Se informa a los equipos de Turismo Carretera que a partir de la próxima carrera a disputarse los días 29, 30 y 31 de Mayo en el Autódromo de Concepción del Uruguay, el Reglamento Técnico sufrirá las siguientes modificaciones:

Código: ANX – 02 TC 00/15

Título: Anexo Nº2 al Reglamento Técnico del Turismo Carretera

1 – SPOILER

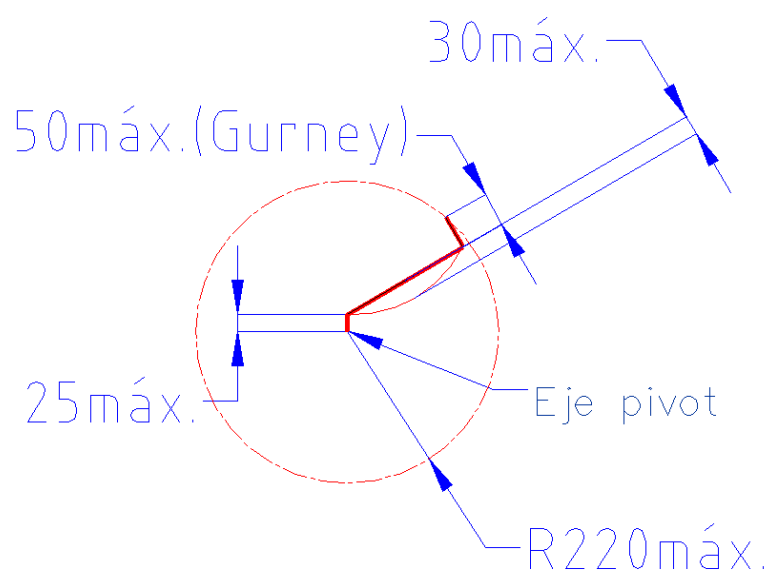
ARTÍCULO 6* :

*Para la marca **Ford** pasa a ser:*

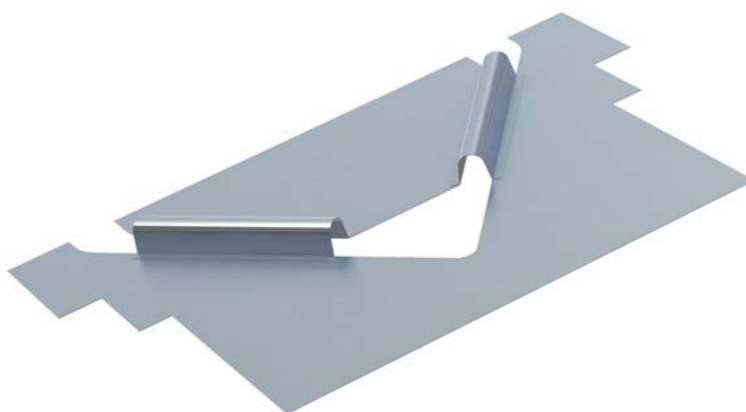
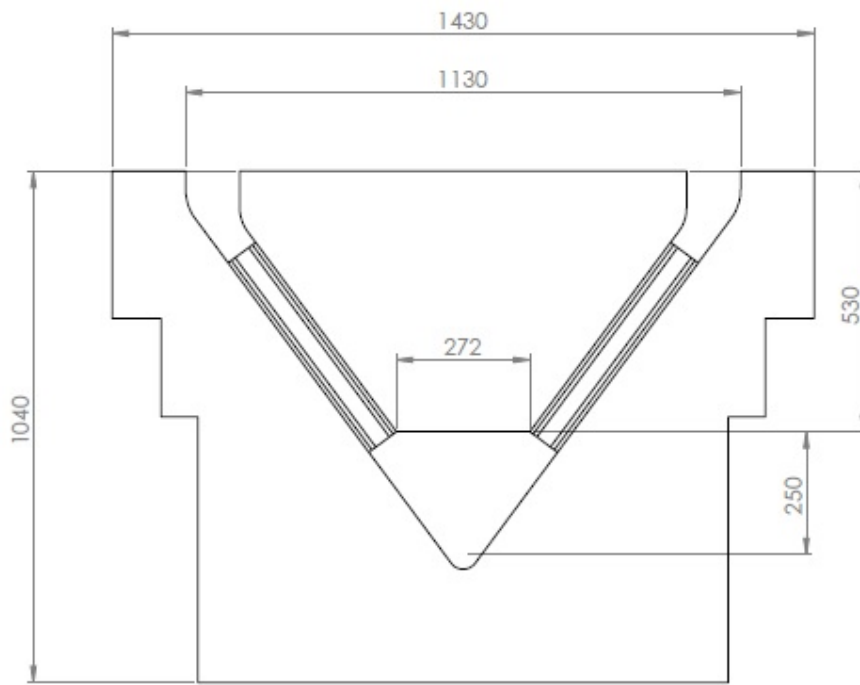
2 – Se autoriza a utilizar en forma opcional una extensión que vincula el piso plano del auto con el piso del baúl.

El mismo deberá estar de acuerdo al plano adjunto de referencia:
